# 利賀ダム建設事業 基本計画について

## 補足資料

北陸地方整備局 利賀ダム工事事務所

仮排水路平面図 (変更計画)

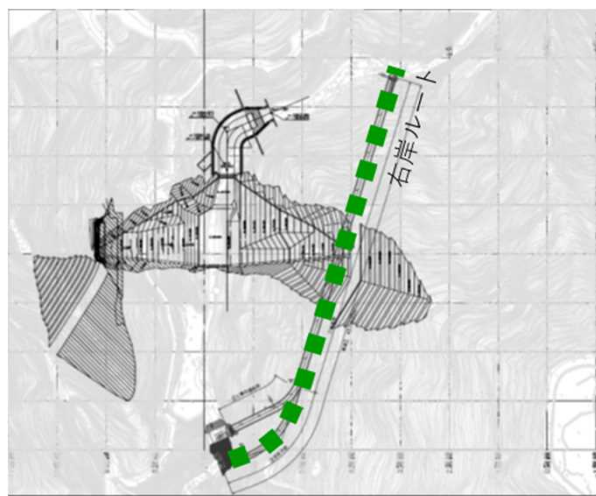
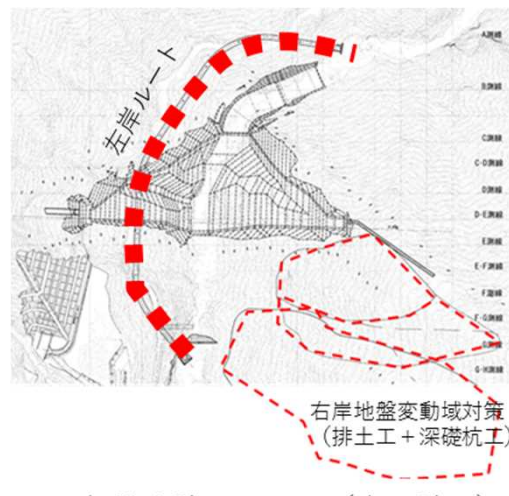
現計画	H28ダム検証	変更計画
計画内容	・概略設計に基づき数量を求め、平成17年度の単価により金額を算定。	・新たな設計成果は得られていないことから、数量や施工内容は現計画を採用。	・地質精査の結果、基礎岩盤評価の見直しにより、詳細なダム軸の位置を確定。 ・右岸地盤変動域について、地質情報を充実させて解析を行った結果、右岸地盤変動の機構解析が進み対策工の見直しを行った。 ・ダム軸の確定及び右岸地盤変動域対策の施工を考慮するとともに安全性に配慮し、右岸ルートから左岸ルートに見直しを行った。
施工内容	仮排水トンネル方式	仮排水トンネル方式	仮排水トンネル方式
数量	約452m	約452m	約452m
単価	H17単価	H27単価	H30単価
金額	7.4億円	8.5億円 (+1.1億円) ※1	9.7億円 (+2.3億円) ※2

基礎掘削平面図 (変更計画)

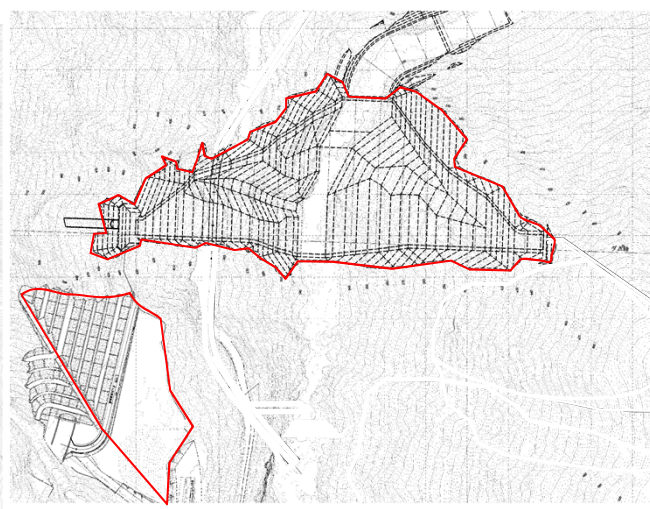
現計画	H28ダム検証	変更計画
計画内容	・概略設計に基づき数量を求め、平成17年度の単価により金額を算定。	・新たな設計成果は得られていないことから、数量や施工内容は現計画を採用。	・地質精査の結果、基礎岩盤評価の見直しにより、詳細なダム軸の位置を確定。 ・ダム軸の確定により、ダム掘削範囲の再検討を行った結果、基礎掘削線を浅くする事が可能となり、掘削形状の見直しを行った
施工内容	掘削・積み込み・運搬	掘削・積み込み・運搬	掘削・積み込み・運搬
数量	約425,000m <sup>3</sup>	約425,000m <sup>3</sup>	約191,000m <sup>3</sup>
単価	H17単価	H27単価	H30単価
金額	22.8億円	26.9億円 (+4.1億円) ※1	24.4億円 (+1.5億円) ※2

## 【3-1】ダム費－法面保護工【右岸地盤変動域対策】

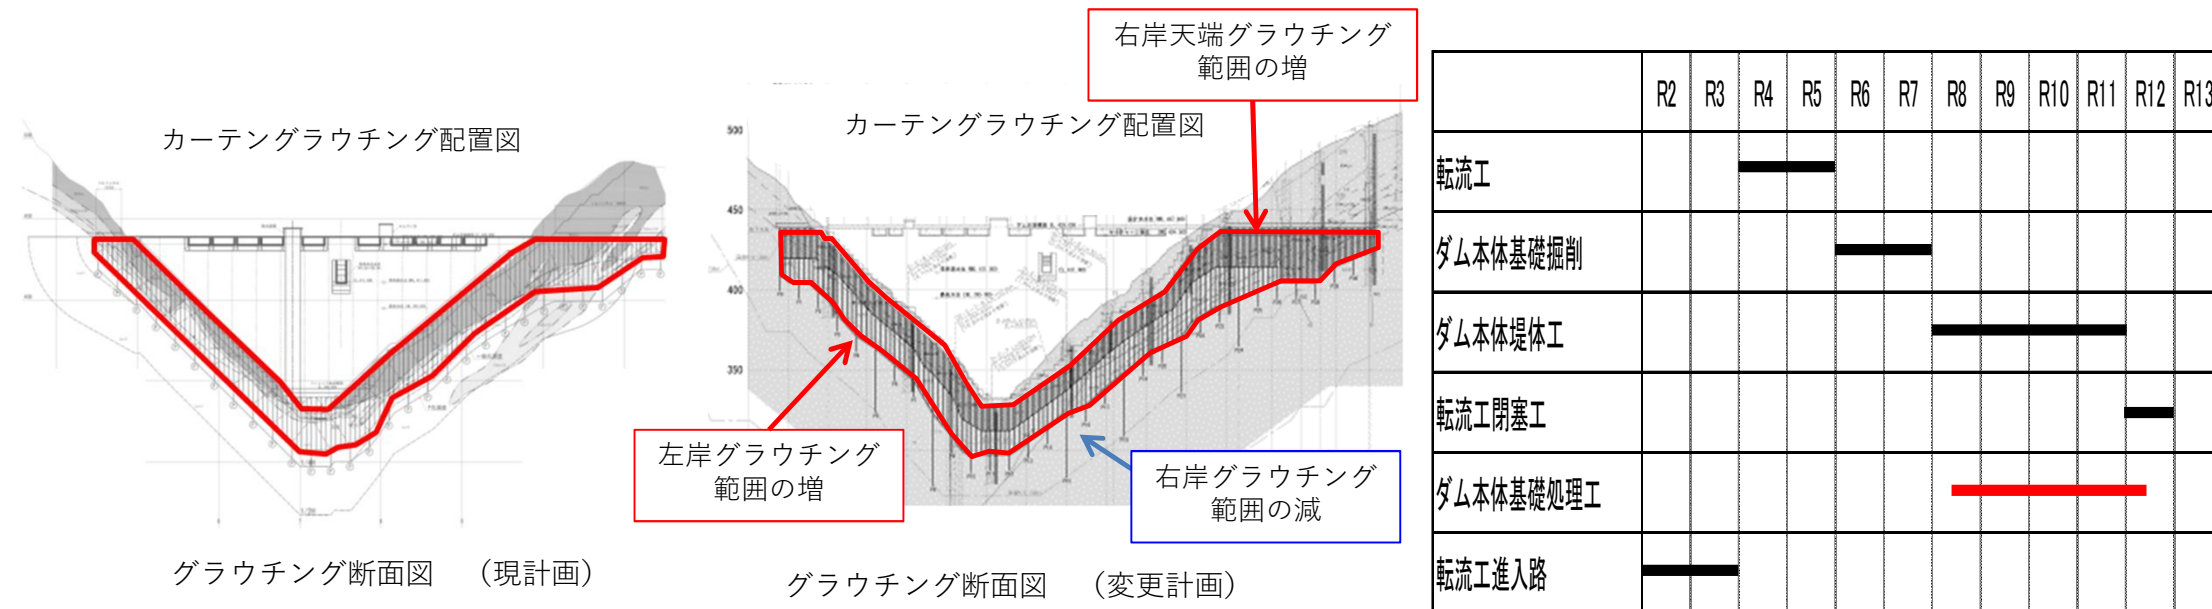
H28ダム検証では基本計画変更以降の追加調査・解析・検討等の結果より対策費を変更。  
 変更計画では、LP地形判読、高品質ボーリング等により解析を行った結果、右岸地盤変動域範囲が拡大等したことにより、対策工を見直し。

現計画	H28ダム検証	変更計画
対策工 (ブロック分割)			
施工内容	アンカー工864本	トンネル式抑止工 23本	排土工 約109万m3、深礎杭工16本 アンカー工 378本
金額	41.5億円	67.5億円 (+26.0億円) ※1	178.1億円 (+136.6億円) ※2

ダム本体上流面図 (変更計画)

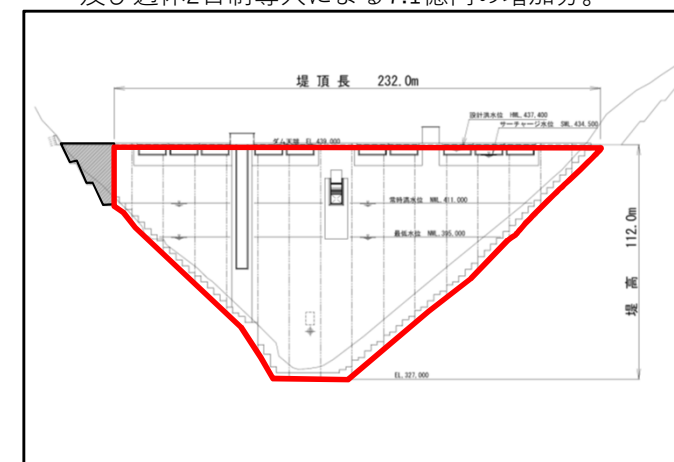
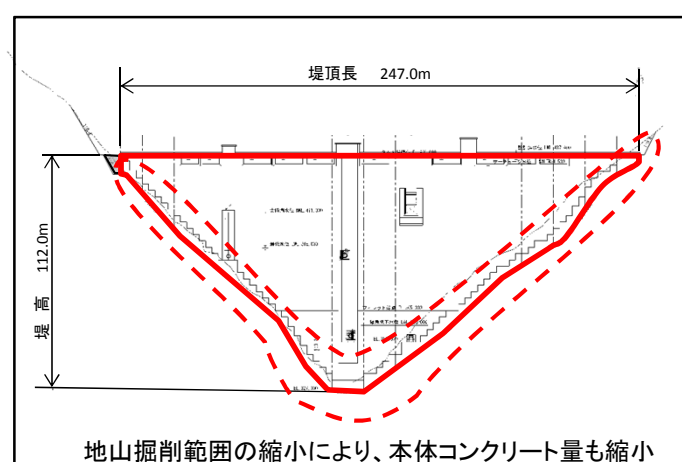
現計画	H28ダム検証	変更計画
計画内容	・概略設計に基づき数量を求め、平成17年度の単価により金額を算定。	・新たな設計成果は得られていないことから、数量や施工内容は現計画を採用。	・地質精査の結果、基礎岩盤評価の見直しにより、詳細なダム軸の位置を確定。 ・ダム軸の確定により、堤体断面積の縮減および減勢工の配置計画の見直しを行った。 ・トンネル掘削ズリ等のダム本体骨材への活用により原石山における骨材採取費用のコスト縮減を行った。
施工内容	ケーブルクレーン打設 クレーン打設	ケーブルクレーン打設 クレーン打設	ケーブルクレーン打設 クレーン打設
数量	約595,000m <sup>3</sup>	約595,000m <sup>3</sup>	約512,000m <sup>3</sup>
単価	H17単価	H27単価	H30単価
金額	200.4億円	233.1億円 (+32.7億円) ※1	229.5億円 (+29.1億円) ※2

**【押場地区】** H28ダム検証では基本計画変更以降の追加調査・解析・検討等の結果を基にした委員会の開催により対策費を変更。  
 変更計画では、LP地形判読、高品質ポーリング等により解析を行った結果、地すべりブロックの範囲等が拡大したことにより、対策工を見直し。

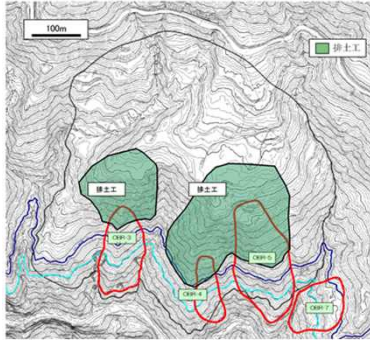
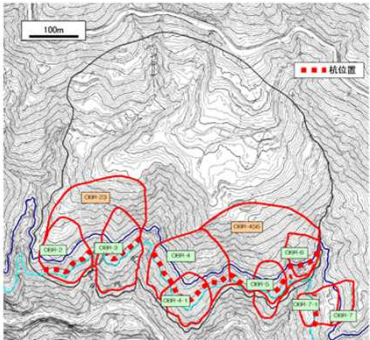
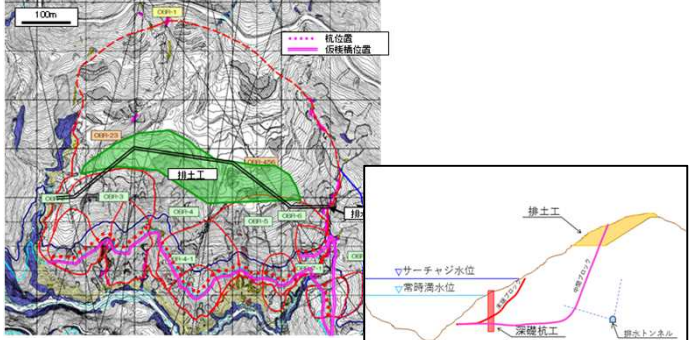
現計画	H28ダム検証	変更計画
対策工 (ブロック分割)			
施工内容	排土工 約165万m <sup>3</sup> 、杭工 40本	深礎杭工 57本	排土工 約50万m <sup>3</sup> 、深礎杭工 73本 排水トンネル 900m
金額	77.8億円	82.4億円 (+4.6億円) ※1	224.3億円(+146.5億円) ※2

**【北豆谷地区】** H28ダム検証では基本計画変更以降の追加調査・解析・検討等の結果を基に対策費を変更。  
 変更計画では、LP地形判読、高品質ポーリング等により解析を行った結果、地すべりブロックの範囲等が変更したことにより、対策工を見直し。

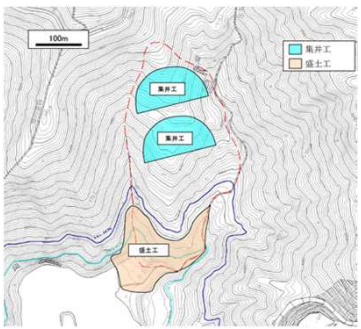
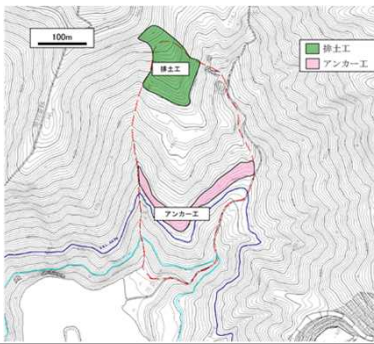
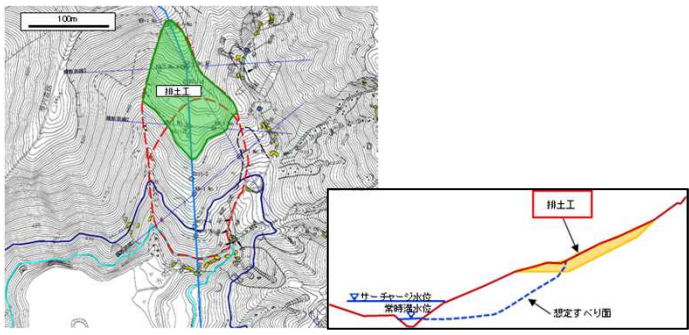
現計画	H28ダム検証	変更計画
対策工 (ブロック分割)			
施工内容	集水井 60本、押え盛土工 6.2万m <sup>3</sup>	排土工 約7万m <sup>3</sup> 、アンカー工 200本	排土工 約13万m <sup>3</sup>
金額	6.4億円	11.8億円 (+5.4億円) ※1	16.8億円(+10.4億円) ※2

**【大豆谷地区】** H28ダム検証では基本計画変更以降の追加調査・解析・検討等の結果を基に対策費を変更。  
 変更計画では、LP地形判読、高品質ボーリング等により解析を行った結果、H28検証時と同様の対策工を計上。

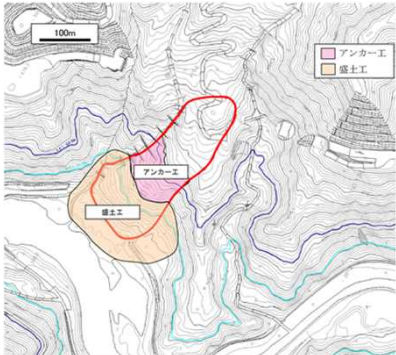
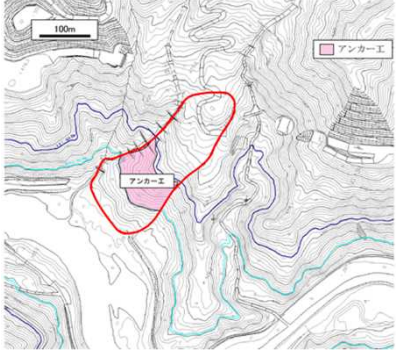
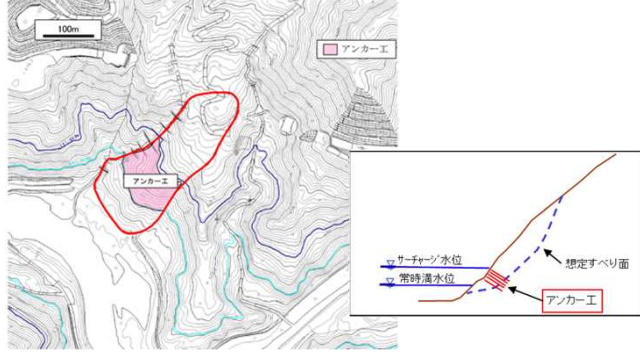
現計画	H28ダム検証	変更計画
対策工 (ブロック分割)			
施工内容	押え盛土工 約2.8万m <sup>3</sup> 、アンカー工272本	アンカー工 207本	アンカー工 186本
金額	6.5億円	5.0億円 (▲1.5億円) ※1	5.4億円(▲1.1億円) ※2

**【利賀地区】** H28ダム検証では湛水にかかる地すべりブロックとして抽出し、ボーリングの調査結果等を基に対策費を変更。  
 変更計画では、高品質ボーリング等により解析を行った結果、対策工を見直し。

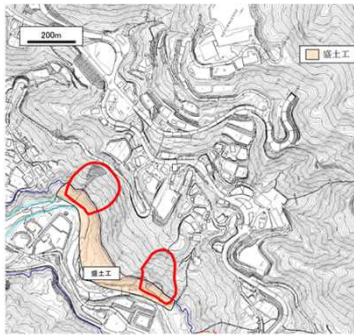
現計画	H28ダム検証	変更計画
対策工 (ブロック分割)	なし		対策不要
施工内容	なし	押え盛土工 約21万m <sup>3</sup>	—
金額	なし	3.8億円 (+ 3.8億円) ※1	—

**【岩淵地区】** H28ダム検証では湛水にかかる地すべりブロックとして抽出し、ボーリングの調査結果等を基に対策費を変更。変更計画では、高品質ボーリング等により解析を行った結果、対策工を見直し。

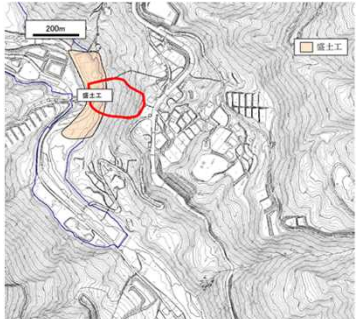
現計画	H28ダム検証	変更計画
対策工 (ブロック分割)	なし		
施工内容	なし	押し盛土工 約7万m <sup>3</sup>	押し盛土工 約19万m <sup>3</sup> 、付替河川 約400m
金額	なし	2.3億円 (+2.3億円) ※1	7.4億円 (+7.4億円) ※2

**【左岸下流地区】** 現計画では対策工が必要な斜面であると評価していた。H28ダム検証及び変更計画では、新指針に基づく評価及びLPによる地形判読を行った結果、対策不要と判断した。

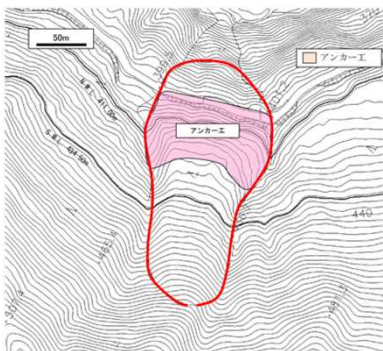
現計画	H28ダム検証	変更計画
対策工 (ブロック分割)		対策不要	対策不要
施工内容	アンカー工 175本	—	—
金額	2.3億円	▲2.3億円(▲2.3億円)	▲2.3億円(▲2.3億円)

**【東山地区】** H28ダム検証では、地すべりブロック付近に保全対象が位置することから対策工が必要な斜面として評価していた。変更計画では、追加の調査結果より地すべりではないと判明したため、対策不要と判断した。

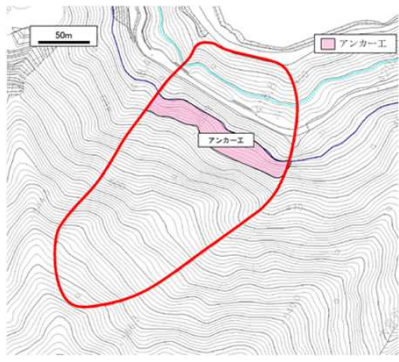
現計画	H28ダム検証	変更計画
対策工 (ブロック分割)	なし		対策工不要
施工内容	なし	アンカー工 207本、法面保護工 約4千m <sup>2</sup>	—
金額	なし	3.4億円 (+3.4億円) ※1	—

(転流工進入路の進入方法見直し)

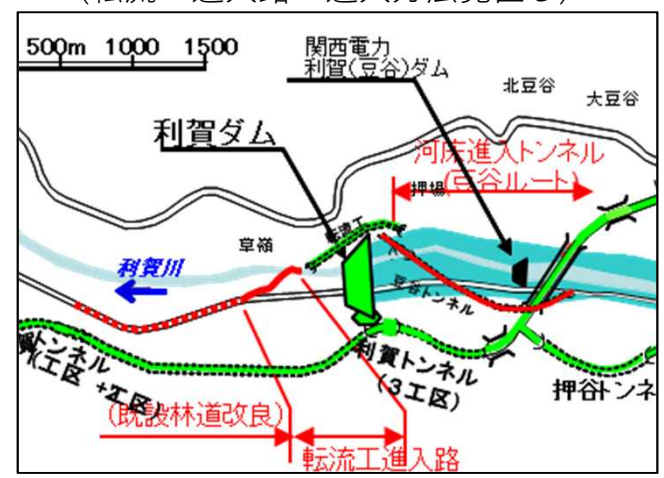
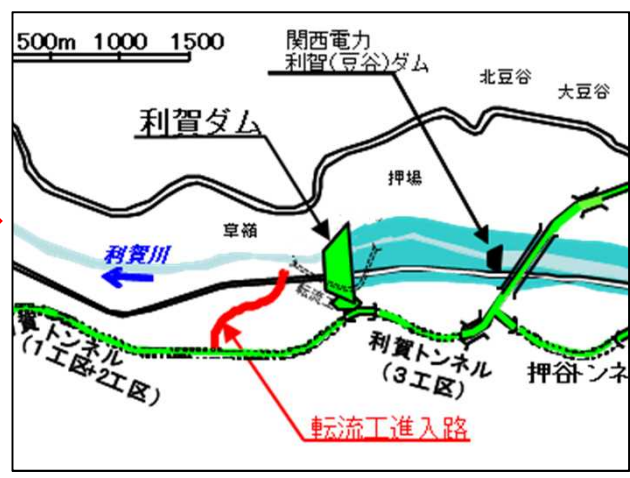
- ・現計画変更後の実績施工額の反映掘に伴い20.5億円の増加、転流工進入路の進入方法の見直しに伴い2.8億円の減少、効率的なトンネル掘削方法の採用による見直しに伴い13.4億円の減少。
- ・工期の延期に伴い工事用道路の維持管理費が3.0億円の増加。
- ・物価変動による28.4億円の増加、消費税率改定による6.9億円の増加及び週休2日制導入による2.7億円の増加。

現地の地質調査結果等による 実績施工縛の反映	利賀大橋下部工の鋼材の高騰、脆弱地質に対する追加斜面对策	+0.8億円
	現場条件の変更による設計・施工計画等の見直し	+11.2億円
	管理者協議による施工内容等の見直し	+3.4億円
	工事用車両の通行のための既設林道の斜面对策及び補修、既設道路拡幅	+5.1億円
転流工進入路の進入方法見直し		▲2.8億円
効率的なトンネル掘削方法の採用等による見直し		▲13.4億円
工期の延期による工事用道路の維持管理に要する費用		+3.0億円
物価変動		+28.4億円
消費税改定		+6.9億円
週休2日		+2.7億円
計		+45.3億円
